PARDUBICKÝ KRAJ

ZPRÁVA O UPLATŇOVÁNÍ ZÁSAD ÚZEMNÍHO ROZVOJE PARDUBICKÉHO KRAJE

**návrh pro projednání dle ust. § 88, § 89 a § 107 zákona č. 283/2021 Sb., stavební zákon,
ve znění pozdějších předpisů**

Datum: leden 2025

obrázek 1 – výřez ZÚR Pk s vyznačením rušených koridorů (pracovní podklad KrÚ)

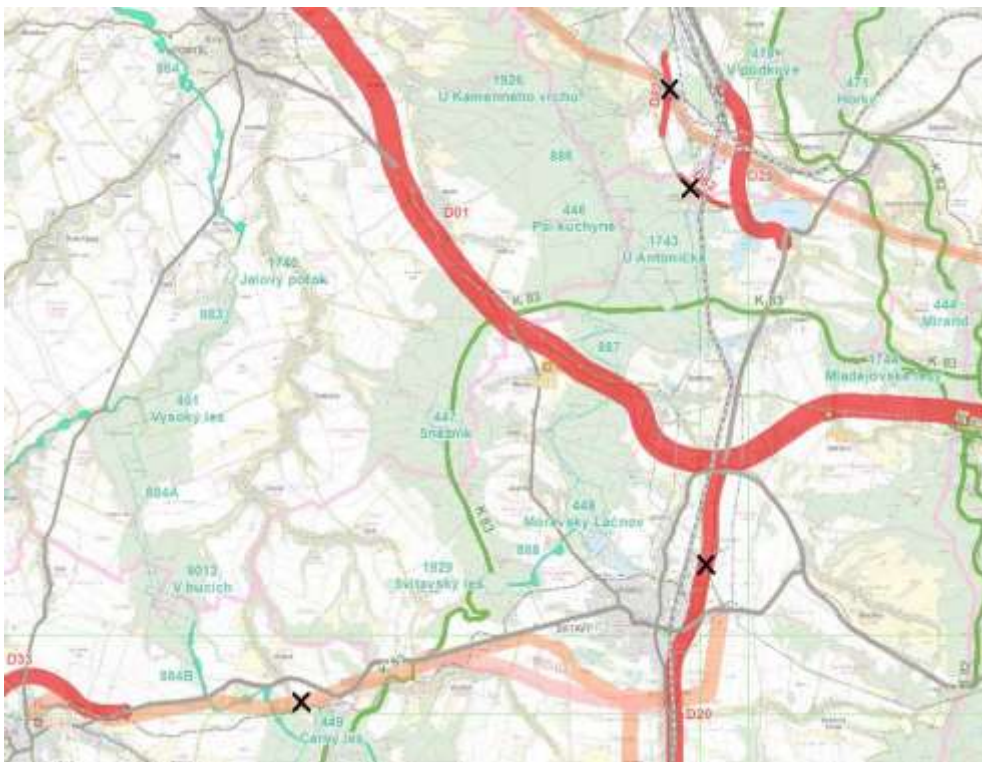
- Upravit čl. (74) dle PÚR ČR. „kapacitní silnice S43“ nahradit „kapacitní komunikace úsek Brno – Moravská Třebová“ v souladu s PÚR ČR.
- Koridor D01 v úseku Opatovice nad Labem – Ostrov a koridory D12, D31, D43, D47 pro přeložky silnic zrušit (obrázek 1). Stavba dálnice D35 v daném úseku a stavby přeložek silnic, které plní funkci přivaděčů na dálnici byly v předmětných koridorech dokončeny.
- Koridor D08 zrušit a koridor D09 pro obchvat města Lázně Bohdaneč zachovat a změnit účel využití koridoru D09 na koridor pro umístění přeložky silnice II. třídy (obrázek 1).

- Zrušit koridor D102 (obrázek 1). Zdvoukolejnění trati Hradec Králové – Pardubice a modernizace uzlu Pardubice byla dokončena.
- Upřesnit podmínky využití dopravních koridorů. Stanovený úkol pro územní plánování v čl. (72b) písm. b) „v územích dotčených koridory nevymezovat nové zastavitelné plochy kromě ploch dopravní a technické infrastruktury“ přeformulovat tak, aby v koridoru bylo nepřípustné provádět změny v území a povolovat stavby, které by znemožnily nebo ztížily umístění a realizaci stavby dopravní infrastruktury.
